Musik i Lejets forslag omkring lommer i Hovedgaden og Chikaneanlæg MiL 2020 uge 29, udarbejdet af Sikkerhedsgruppen

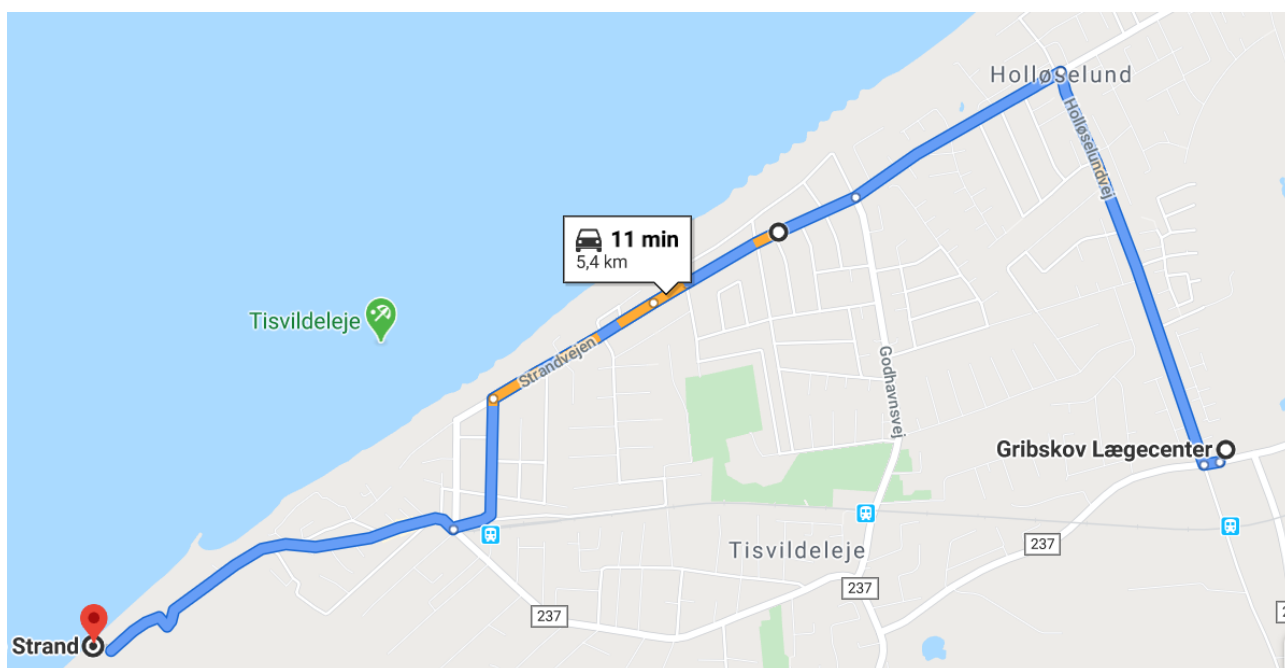
- Køretøjer med ærinder hos Købmanden, samt Servicehjørnet vil kunne fortsætte ned gennem hovedgaden uhindret. Dette vil med stor sandsynlighed ligge en større belastning på det der før har været den lukkede del af hovedgaden.

- Kontakten til vores frivillige samt hjemmeværnet vil blive flyttet længere væk fra pladsen, hvilket er en logistisk udfordring og give et indtryk af at disse er en del af erhvervsforening og ikke Musik i Lejet.

- Det fungerer godt med at køretøjer vender nede ved købmanden, dette kan blive en sikkerhedsmæssig problem at flytte dette til en lokalitet med dårligere vende muligheder.

- At gå fra to til en chikane vil betyde at flere som ikke har et ærinde vil komme igennem, chikanen ved købmanden sikrer at mindst muligt kommer ned igennem da der er mange sideveje fra købmanden og op til Banevej.

- Man vil kunne køre via Holløselundvej og direkte ned til festivalpladsen uden at blive standset af en chikane.

- Ønsket om at lave den del af hovedgaden fra købmanden og op til "Den røde Tomat" til en del af den lukkede gågade, er som sådan fin. Grundet kørsel til Købmanden, Servicehjørnet samt beboerkørsel vil der trods chikanen ved Banevej være en del trafik, hvilket er u hensigtsmæssigt i det man ønsker at inddrage noget af kørebanen til aktiviteter. Gæster vil opføre sig som om det var en gågade, og dette skaber en øget risiko for disse.

Vi vil anbefale at de to chikaner ved hhv. købmanden samt banevej beholdes. Her vil de fleste afvises ved banevej dvs. det er kun ærindekørsel der får lov at køre videre ned gennem hovedgaden. Det samme vil gøre sig gældende ved hovedgaden. På denne måde begrænses

trafikken allerede fra banevej og yderligere ved købmanden så, så få biler som muligt kommer igennem.
